リコール届出一覧表

リコール届出日：令和4年12月8日

リコール届出番号	外-3526	リコール開始日	令和4年12月8日
届出者の氏名又は名称	フォルクスワーゲングループ ジャパン株式会社 代表取締役 マティアス シェーパース	製作国：ドイツ連邦共和国 製作者名：フォルクスワーゲン株式会社 問い合わせ先：フォルクスワーゲン カスタマーセンター (フリーダイヤル)0120-993-199 (アドレス)http://www.volkswagen.co.jp/	
不具合の部位（部品名）	窓ふき器（オンボードサプライコントロールユニット）		
基準不適合状態にあると認める構造、装置又は性能の状況及びその原因	窓ふき器において、コントロールユニットのプログラムが不適切なため、ある一定の条件下において、次のイグニッションスイッチの操作までフロントワイパーが作動しなくなるおそれがある。		
改善措置の内容	全車両、オンボードサプライコントロールユニットのプログラムを対策プログラムに書き換える。		
不具合件数	0件	事故の有無	なし
発見の動機	本社からの情報による。		
自動車使用者及び自動車特定整備事業者等に周知させるための措置	<ul style="list-style-type: none"> ・ 自動車使用者：ダイレクトメール、電話および電子メール等で通知する。 ・ 自動車特定整備事業者等：対象台数が少なく使用者の特定が可能なため日整連発行の機関誌に掲載しない。 ・ 弊社インターネットホームページに掲載する。

改善箇所説明図

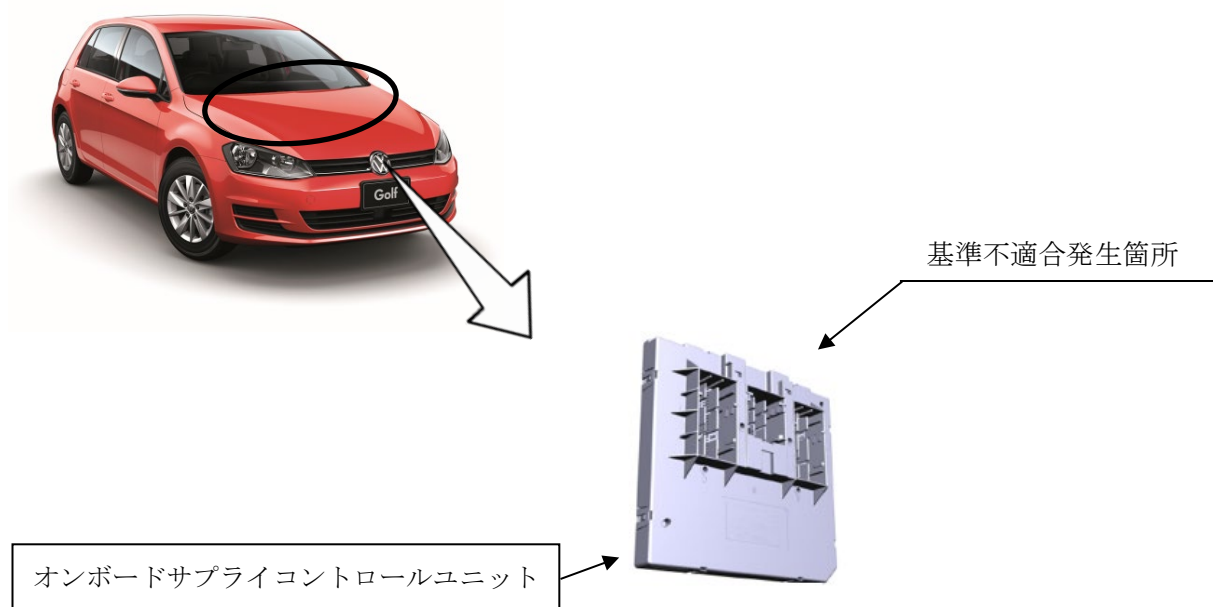
窓ふき器において、コントロールユニットのプログラムが不適切なため、ある一定の条件下において、次のイグニッションスイッチの操作までフロントワイパーが作動しなくなるおそれがある。

全車両、オンボードサプライコントロールユニットのプログラムを対策プログラムに書き換える。
